PROGETTO DI FATTIBILITA' TECNICO ECONOMICA

LINEA COSENZA – PAOLA / S. LUCIDO
NUOVA LINEA AV SALERNO – REGGIO CALABRIA
RADDOPPIO COSENZA – PAOLA / S. LUCIDO

Relazione di Ottemperanza alle condizioni Ambientali riportate nel Provvedimento di VIA n 442. del 27/09/2023- con riferimento al parere del Ministero della Cultura prot. n. 13451-P del 05.07.2023

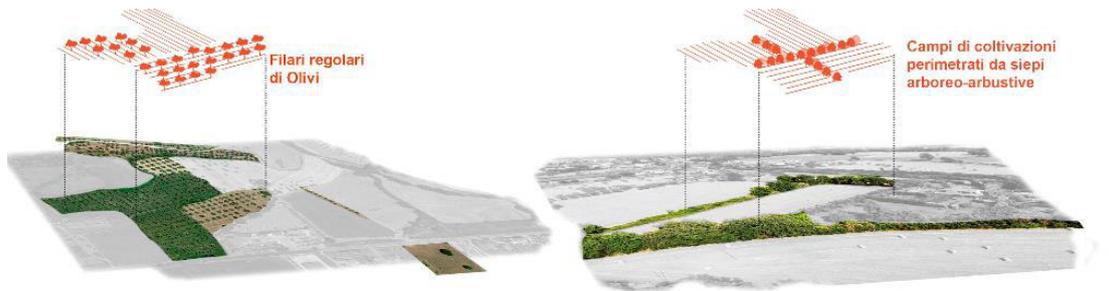
Le opere a verde e di mitigazione in corrispondenza dei tracciati viari, in particolare la NV02 e la NV03, dovranno costituire un elemento qualificante, al fine di ancorare l'infrastruttura viaria all'orditura primaria del paesaggio, mediante l'impiego di più tipologie di assetti vegetazionali (elementi arborei puntuali, macchie arbustive, siepi) finalizzati a favorire l'assorbimento visivo delle opere nel paesaggio, avendo cura di ricucire la frammentazione generata dalle opere in progetto, con particolare riguardo al contesto paesaggistico interno (Rende e Montalto Uffugo);

La proposta progettuale delle opere a verde in corrispondenza dei tracciati viari è stata quella di riproporre e rievocare queste caratteristiche paesaggistiche, al fine di ricucire le aree frammentate e favorirne l'assorbimento visivo.

Si è partiti dall'analisi dello stato attuale con i limiti di proprietà e le coltivazioni presenti, per poi andare ad inserire delle siepi arboree-arbustive in continuità dei limiti di proprietà esistenti, e all'interno di tali aree dei filari monospecie di ulivi.

Per rafforzare l'assorbimento visivo sono state inserite delle siepi filtro lungo la viabilità di progetto. La scelta delle specie è dovuta al contesto e alle caratteristiche del paesaggio locale dell'area intorno all'edificio della Croce Rossa. Inoltre, tali siepi sono state progettate in continuità con quelle di progetto dell'area esterna alla stazione.

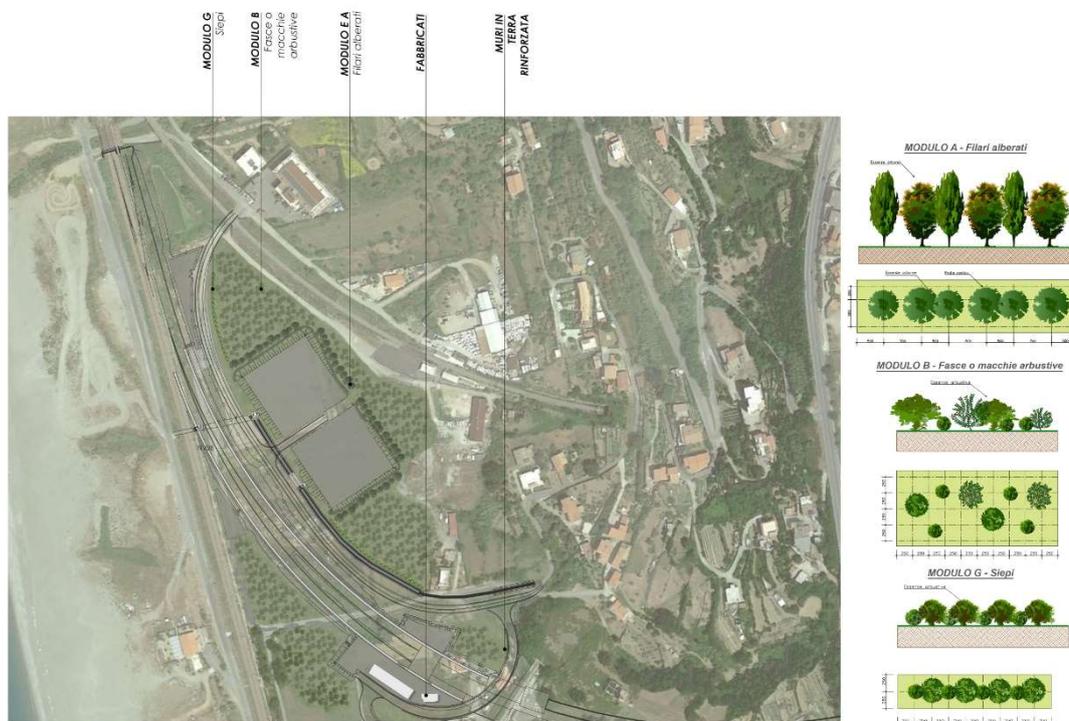
L'imbocco della galleria lato Paola con la nuova Sottostazione Elettrica e le ulteriori aree di servizio, nonché l'imbocco lato S. Lucido con il piazzale di emergenza PT02, dovranno essere progettati evitando di produrre ulteriori elementi di disordine al contesto paesaggistico in esame, a questo scopo si suggerisce di sottoporre ad ulteriore verifica:

- la posizione delle aree di servizio e le relative relazioni con il contesto
- i materiali di progetto e le relative gradazioni cromatiche
- l'articolazione degli elementi costruiti (fabbricati di servizio e imbocchi delle gallerie)
- il trattamento vegetale dei rilevati e l'articolazione dei muri di contenimento quali elementi chiave di ricucitura e qualificazione dell'area e al fine di favorirne l'inserimento paesaggistico

Per quanto riguarda lo studio del cromatismo sono stati analizzati i colori prevalenti del territorio. Osservando gli elementi che costituiscono il paesaggio costiero, l'analisi ha determinato la prevalenza della componente naturale, con colori sui toni del verde, determinati dalla macchia arborea-arbustiva. Il colore scelto è stato utilizzato per le caratteristiche cromatiche degli imbocchi in galleria, dei fabbricati e della pavimentazione dei piazzali.

Dettaglio modulo A - Filare alberato

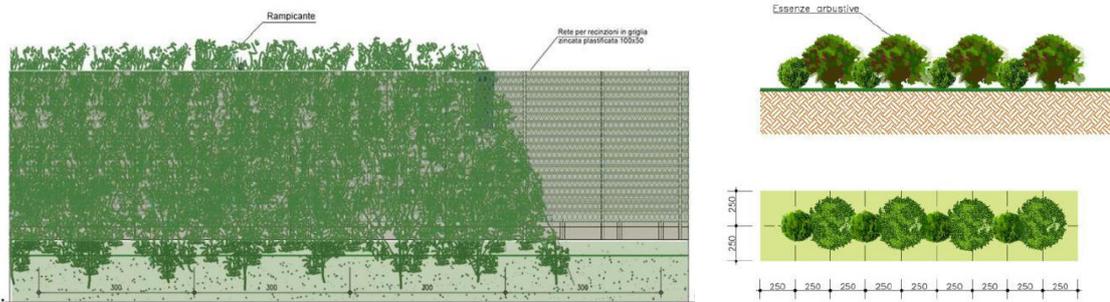
I rilevati e le opere di contenimento suscettibili di costituire barriere e generare disturbo visuale, dovranno essere oggetto di approfondimenti progettuali atti a limitarne gli impatti sul paesaggio, mediante l'attenta combinazione di aspetti compositivi, materici e vegetali;

In prossimità di edifici abitati e nei tratti in cui i rilevati presentano altezze di una certa rilevanza sopra il piano campagna, sono stati inseriti dei filari alberati con funzione di filtro visivo e mitigazione dell'infrastruttura. A tal fine sono state scelte delle specie vegetali e arboree che ben si prestano a migliorare la percezione delle nuove opere in funzione al contesto.

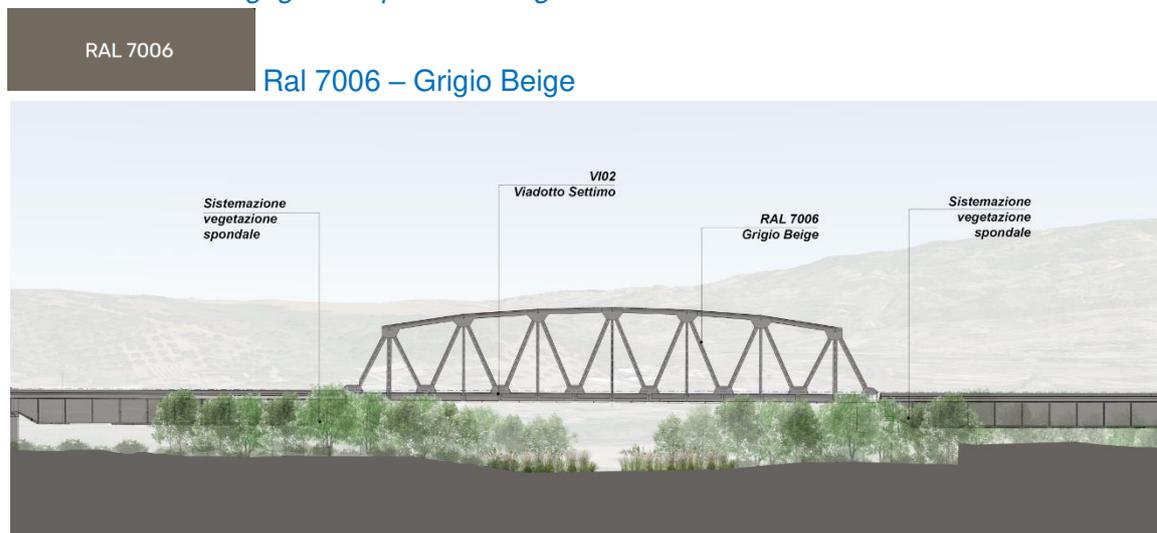
I caratteri materici e cromatici delle opere d'arte principali (viadotti e gallerie artificiali) dovranno discendere da un accurato studio del contesto paesaggistico, favorendone il corretto inserimento e riducendo al minimo i relativi impatti;

VI01: *il viadotto di scavalco dell'autostrada è stato ripensato in maniera unitaria con il contesto, ottimizzando il cromatismo per rendendolo più simile al viadotto esistente posto in affiancamento.*

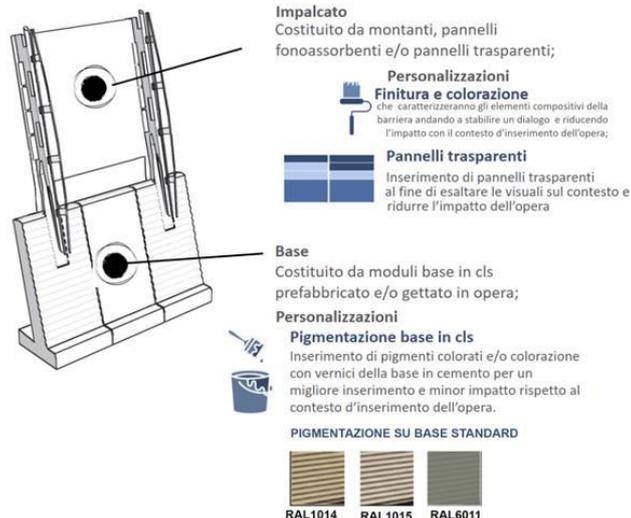
Per quanto concerne le barriere antirumore previste (sia per le opere di cantiere che per la fase di esercizio), il progetto definitivo dovrà elaborare soluzioni di dettaglio volte a rendere quanto più possibile leggero l'impatto visivo e, per le barriere permanenti, consentire la percezione del paesaggio circostante anche da parte dei viaggiatori

Al fine di migliorare l'impatto paesaggistico sono state inserite le barriere antirumore con pannellatura trasparente. Nello specifico la barriera utilizzata è composta da un basamento in calcestruzzo fino a 2 m sul p.f., sormontato da una pannellatura trasparente fino all'altezza di barriera indicata dal dimensionamento acustico, o alternanza di pannellature trasparenti tali da consentire la percezione del paesaggio circostante anche da parte dei viaggiatori.
